改善箇所説明図

改善措置の内容

■後処理装置ブラケット詳細

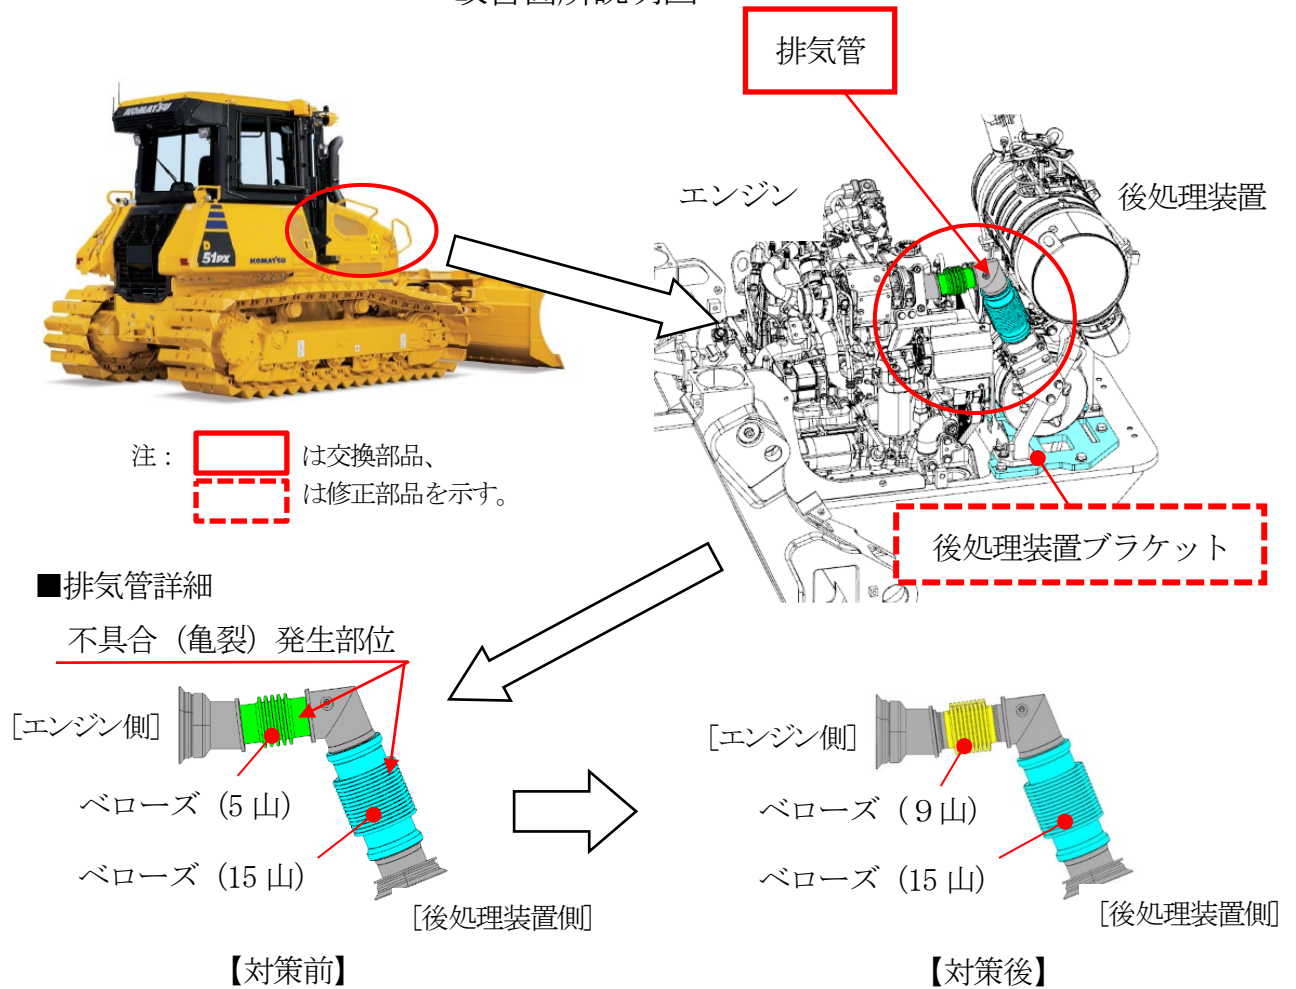
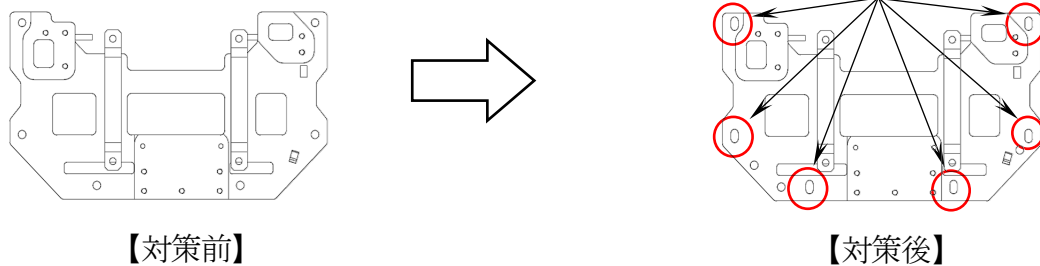
取付穴を長穴に変更し、車体前後方向に調整組みする(6 箇所)

ブルドーザの排気管において、ベローズ部の溶接が不適切なものがある。また、排気管を車体に固定する構造が不適切なため、ベローズがねじれて組み付けられたものがある。そのため車体振動によりベローズ部に亀裂が生じ、ベローズが破断して排気ガスが漏れるおそれがある。

①排気管を対策品に交換する。

②排気管の固定位置が調整できるように後処理装置ブラケットを追加加工する。

識別：排気管ベローズの山数にて識別する。
